Se adjunta la presente documentación relativa a una rectificación puntual del pliego y diversas aclaraciones.

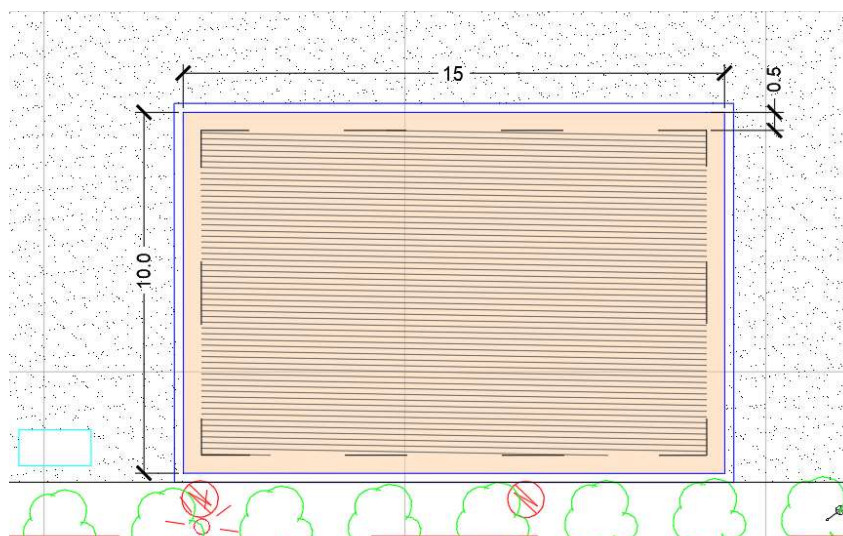
1- Aclaración distancia mínima a los límites de las áreas de seguridad de los distintos juegos al vallado infantil.

- La distancia desde el bordillo perimetral (donde se instalará el vallado) a los límites de las áreas de seguridad de los distintos juegos **debe ser de 50 cm**. Si se instalase el vallado de burladero interiormente del área, también se deberá respetar dicha distancia.

y no 30 cm como se había indicado en la memoria técnica “Se deberán respetar las distancias de seguridad establecidas por el fabricante del juego, dejando una distancia mínima de 30 cm entre este límite y el bordillo perimetral y de 50 cm al vallado del burladero, si se colocase interiormente.”.

2- Rectificación de la superficie máxima de aprovechamiento. Siendo éste de una superficie de 126 m², y no 125,95 m², como se había indicado en el punto en el punto 2 del apartado i) CRITERIO/S DE ADJUDICACIÓN DE LAS OFERTAS. Quedando la redacción de la siguiente manera:

La superficie total máxima de aprovechamiento del área infantil (126 m²) se ha calculado respetando las distancias mínimas de 50 cm entre las distancias de seguridad establecidas por el fabricante del elemento y el bordillo perimetral (se adjunta plano en dwg).

*El **aprovechamiento** se calculará dividiendo la suma de las áreas de seguridad de los distintos elementos de juego ofertados entre la superficie total máxima de aprovechamiento (126 m²). Este aprovechamiento **deberá ser como mínimo del 60%**.*
